平成 26 年 5 月 吉日

株式会社 **カメダデンキ**

ブラケット LB-WPシリーズ 仕様変更のお知らせ

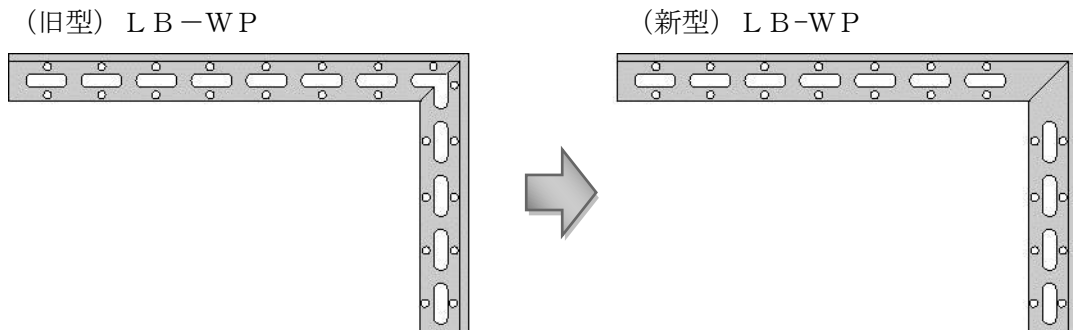
品質向上のため、継ぎ目形状の変更をいたします。

- 対象製品 : **LB-WP**シリーズ (ユニクロメッキ)
- 改良目的 : 金型更新に伴う製品改良の為
- 変更点 : 継ぎ目の抜き穴を無くし、強度を確保 (下図参照)
- 実施時期 : 現行品在庫が無くなり次第、順次切り替え予定
